JRR-3 制御棒駆動機構の応答変位の時刻歴について

令和 2 年 7 月 29 日
日本原子力研究開発機構
原子力科学研究所

【R2.7.13 審査会合コメント】

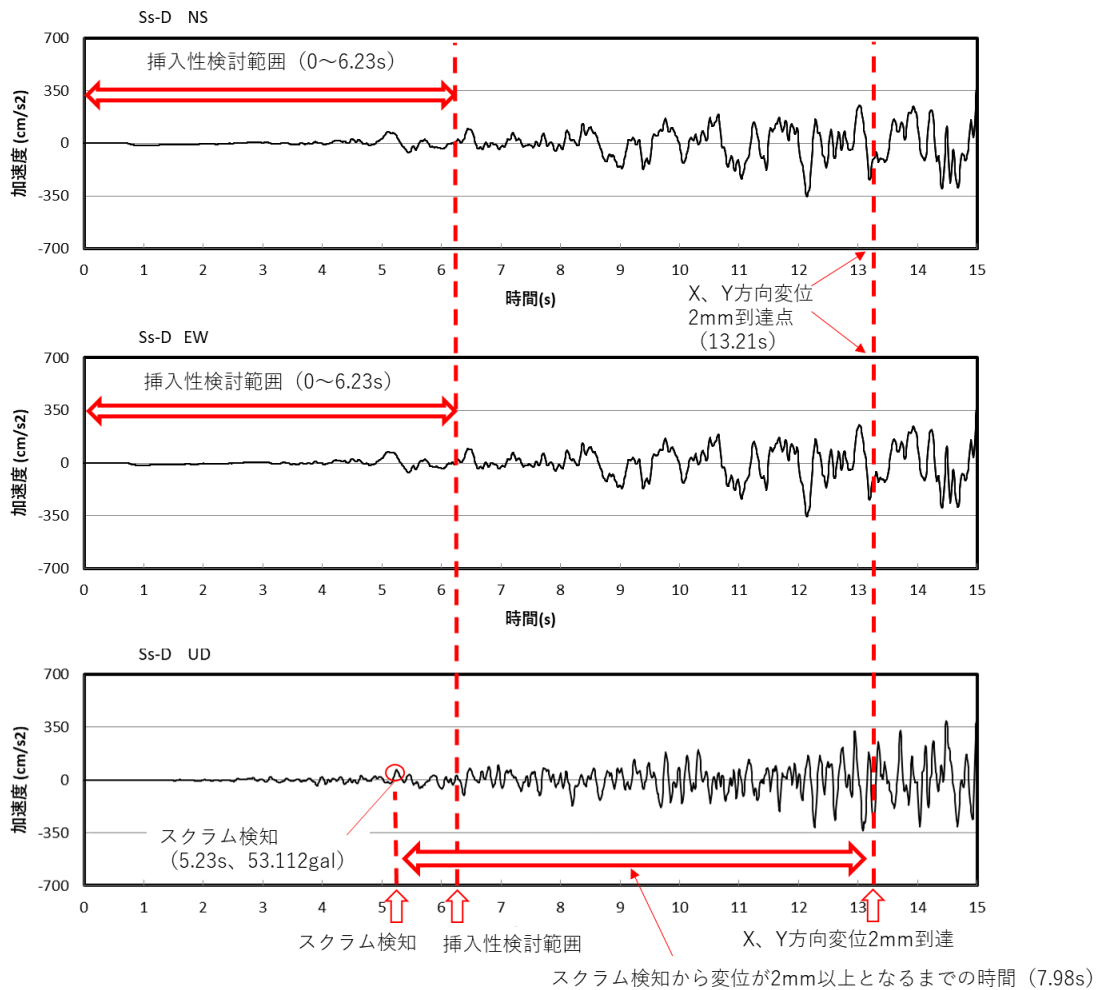
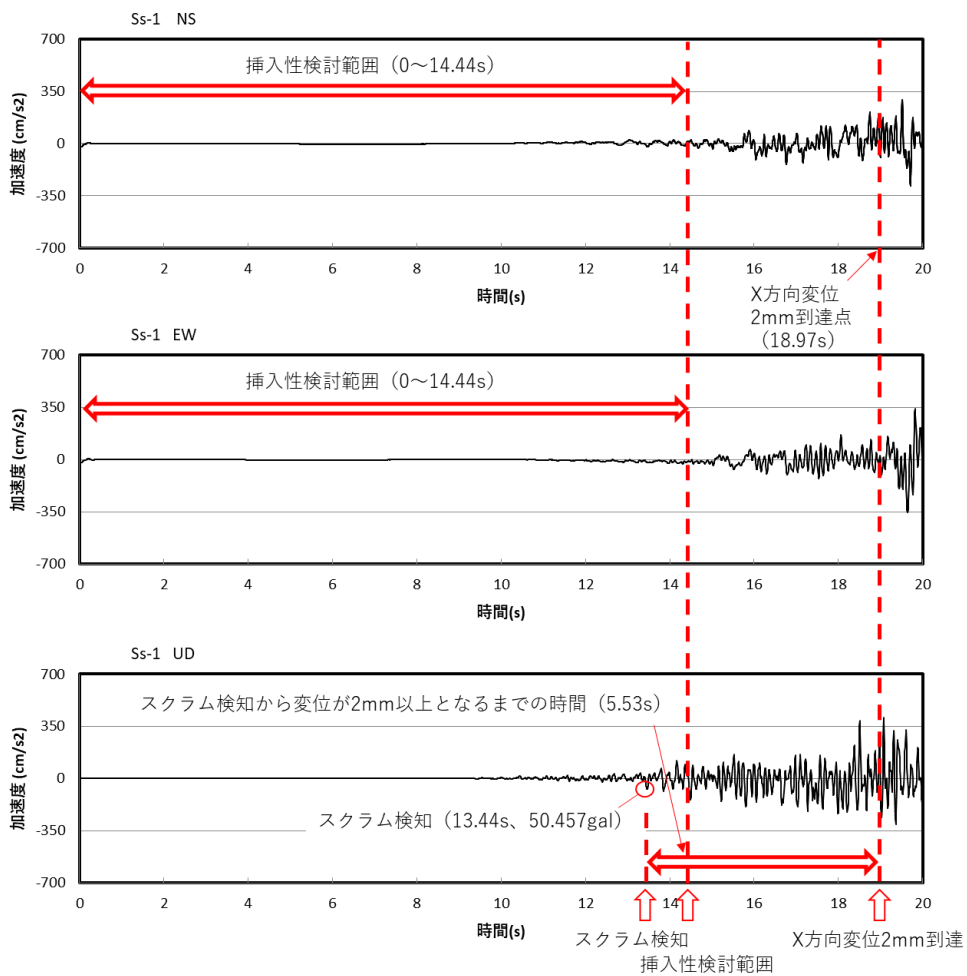
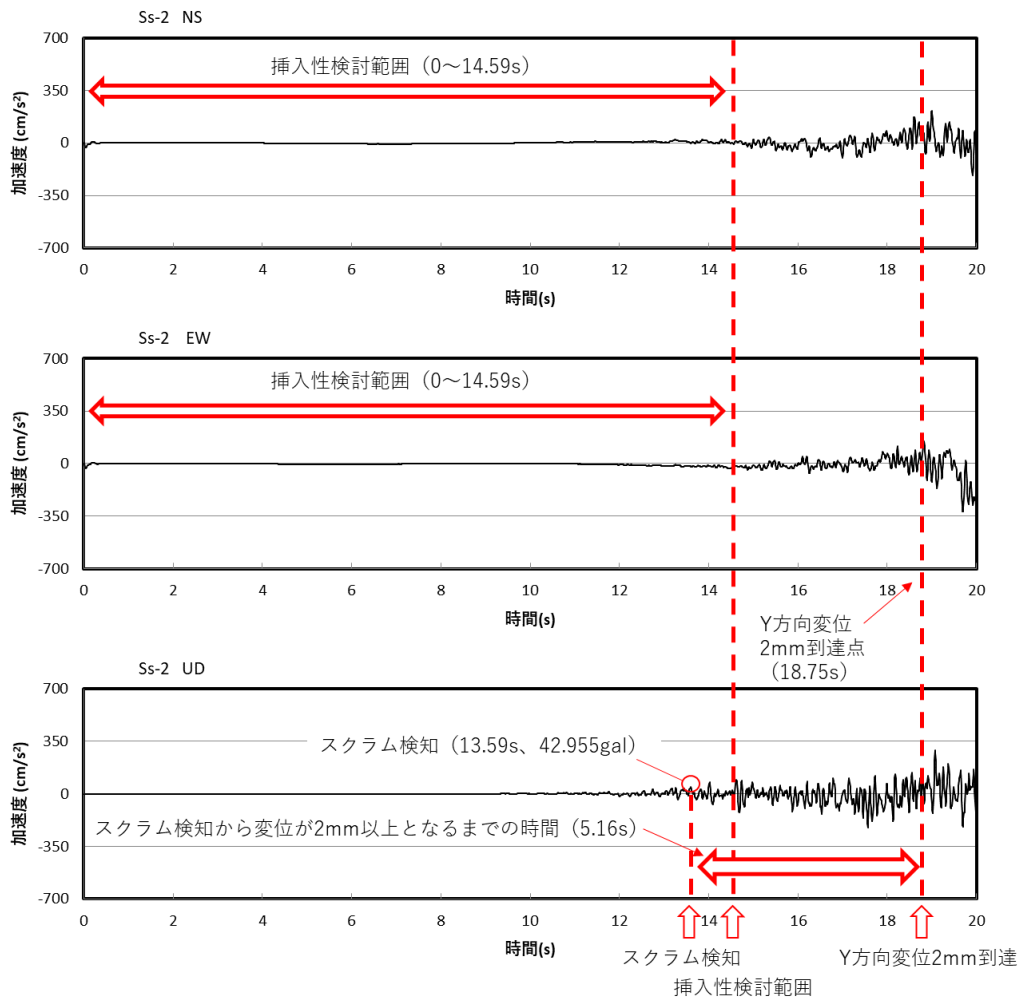
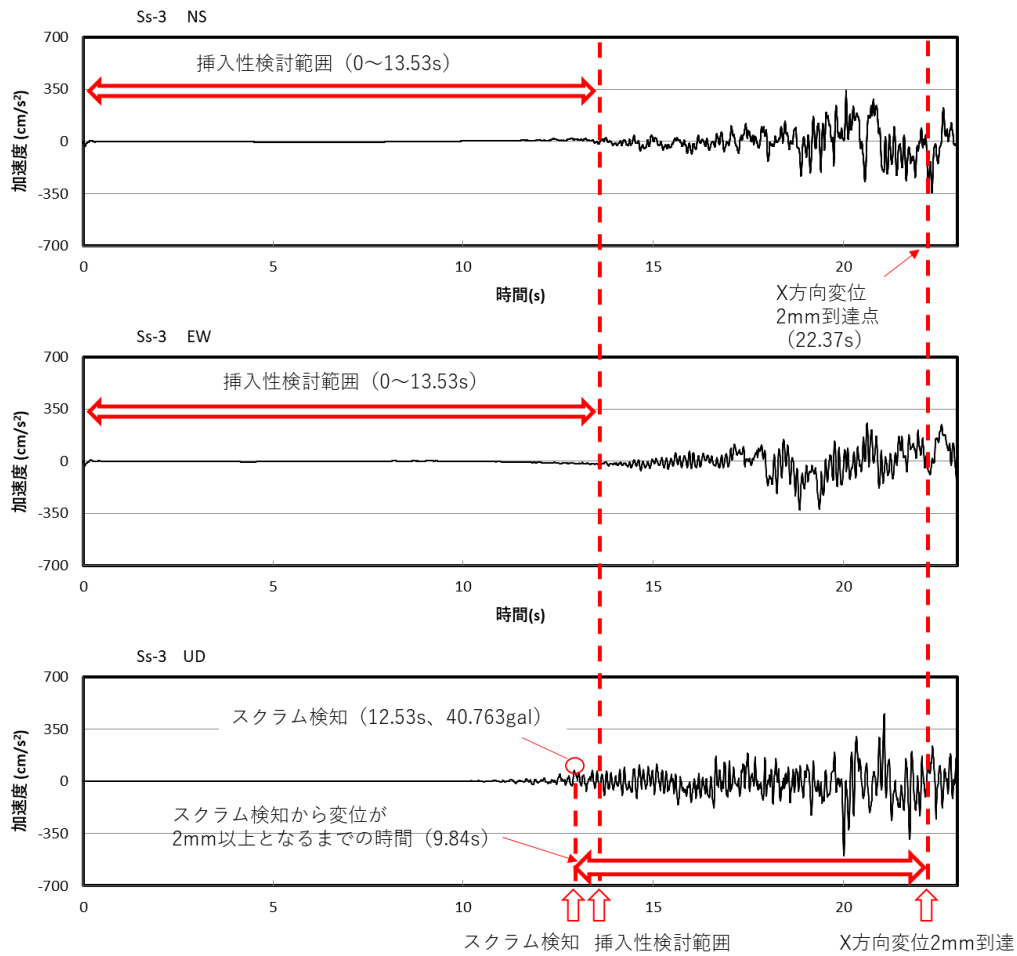
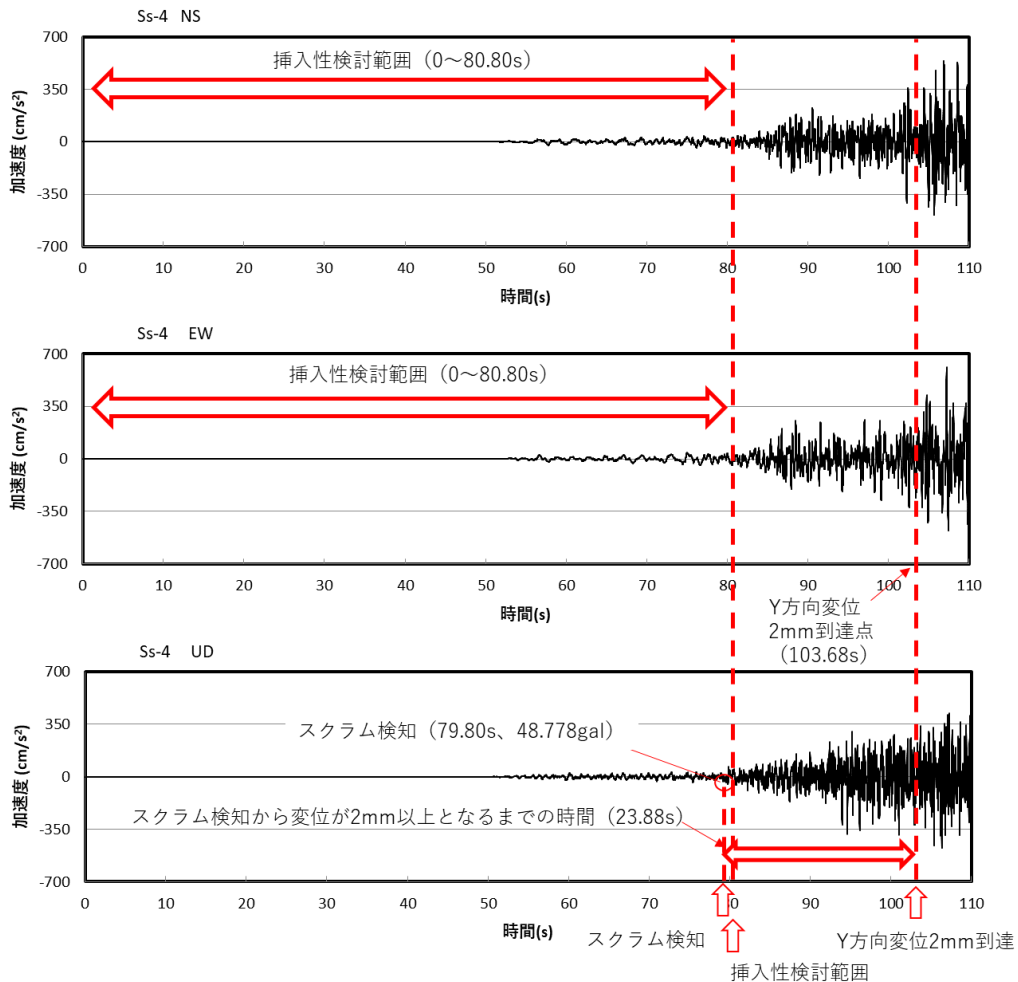
制御棒駆動機構は裕度が非常に少ないため変形も進んでいると考えているが、スクラム検知時刻や制御棒挿入完了時刻、変位量が 2mm に到達する時刻における各地震波の時刻歴や変位量を示し、裕度が十分であることを説明すること。

以下に各地震波に対する制御棒駆動機構の水平方向の変位が 2mm に到達する時刻をしめす（時刻歴を 3 ページ以降に示す）。地震波の時刻歴から、JRR-3 では地震の初期のわずかな揺れでスクラムを検知し、制御棒の挿入を完了することができることがわかる。スクラム検知から挿入完了までの時間（1 秒）と比較し、スクラム検知時刻から制御棒駆動機構の変位が 2mm 以上となるまでには十分な時間がある。

一次+二次応力の最大値が発生する時刻は制御棒駆動機構案内管の変位量が最大となる時刻あるいはその近辺である。制御棒が挿入完了する時刻 (Ss-D : 6.23s、Ss-1 : 14.44s、Ss-2 : 14.59s、Ss-3 : 13.53s、Ss-4 : 80.80s) までの制御棒駆動機構案内管の変位量はわずか (最大で 0.3mm 程度 (Ss-D)) であることから、検討範囲内において制御棒の挿入性に影響を与えるような変形はない。(各基準地震動に対し変位が最大となる点 (Ss-D : 22.74s、Ss-1 : 20.61s、Ss-2 : 21.15s、Ss-3 : 22.36s、Ss-4 : 114.20s) を 8 ページに示す)

図-3-4-3-2.3 制御棒駆動機構及び制御棒駆動機構案内管 地震応答解析モデル

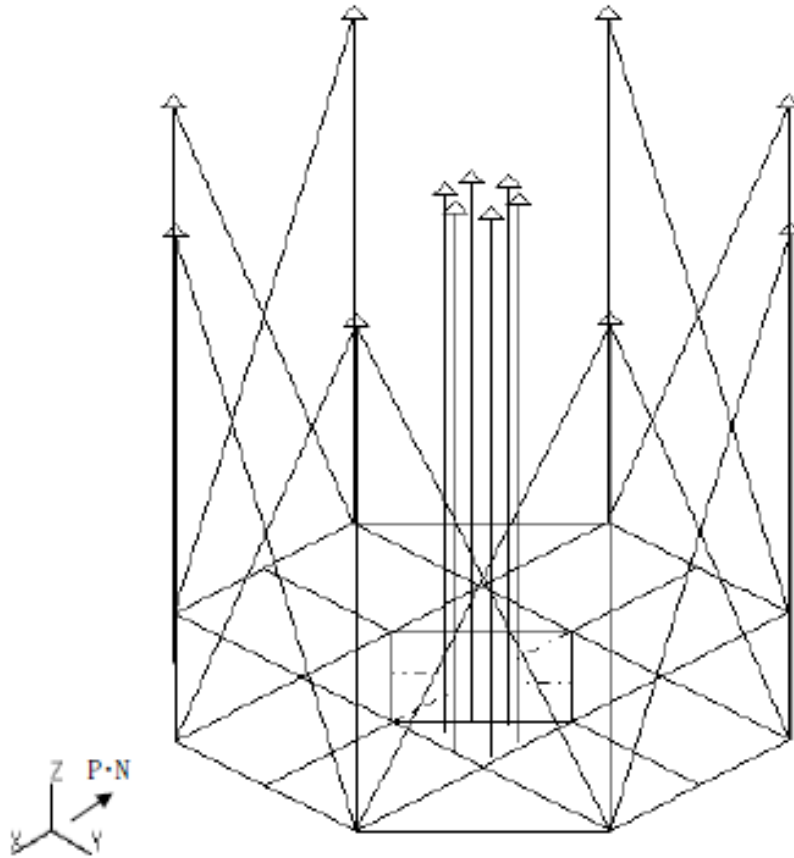
- ・プランジャ案内管溶接部の詳細な図面を示すこと。
- ・解析結果の XY 方向と入力地震波の NSEW 方向がどの様に対応しているか示すこと。

入力地震波の向きについては、下記モデル図のX軸方向をNS方向、Y軸方向をEW方向に設定している。
